*Oggetto:* [ID: 5140] Comune di Corridonia (MC) – Progetto “Stazione di spinta di Corridonia” e nodo  
di collegamento metanodotto San Marco – Recanati.

Procedura: Verifica di Assoggettabilità a VIA, ai sensi dell'art. 19 del D.Lgs. 152/2006 e ss.mm.ii.

Proponente: Società Gasdotti Italia S.p.A.

Osservazioni della Direzione generale ABAP del Ministero della cultura

**Figura 3.** Sintesi dei Vincoli PPAR, Strumenti di Tutela e Pianificazione Nazionale. Estratto dall'elaborato codice: 00-BL-F-94733

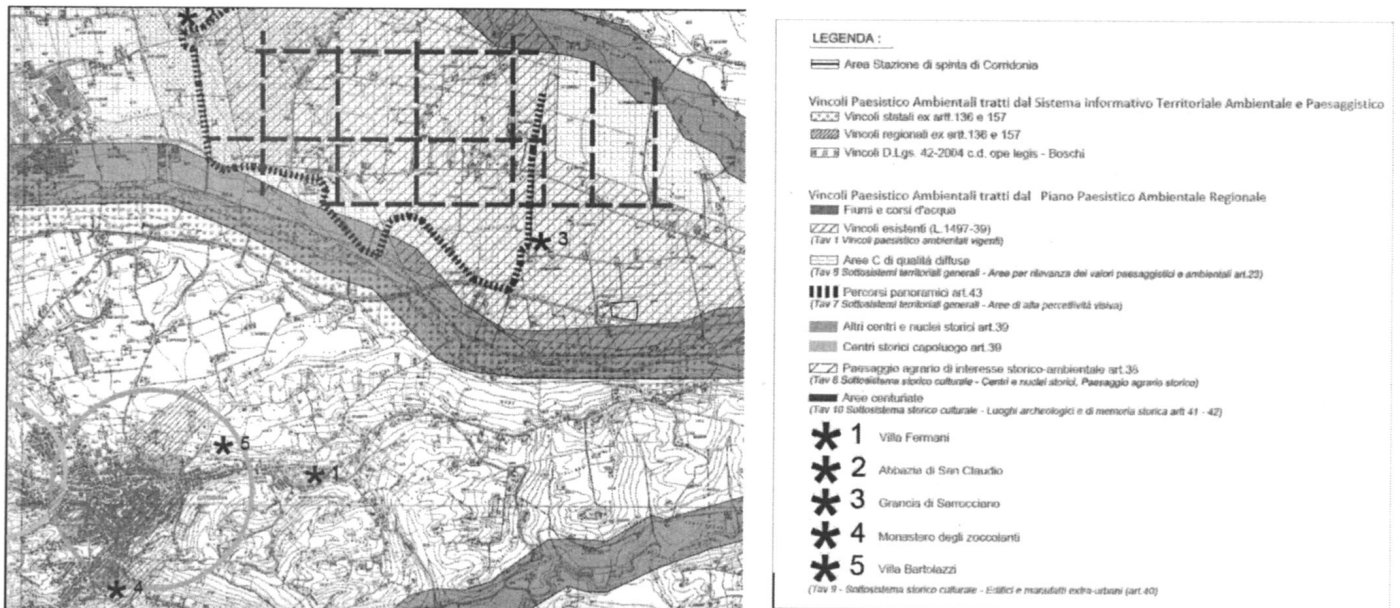
**CONSIDERATO** che, come riportato anche nella documentazione del Proponente, l'area di localizzazione dell'intervento è connotata da qualità paesaggistiche e storico-culturali individuate dal Piano paesistico ambientale regionale della Regione Marche (PPAR);

**CONSIDERATO** altresì che la nuova localizzazione dell'opera si colloca all'interno della zona omogenea classificata come area E1 "area agricola" ai sensi del Piano Regolatore Generale del Comune di Corridonia, e che tuttavia nelle vicinanze sono presenti aree agricole classificate come E2 "Zone agricole di interesse paesistico";
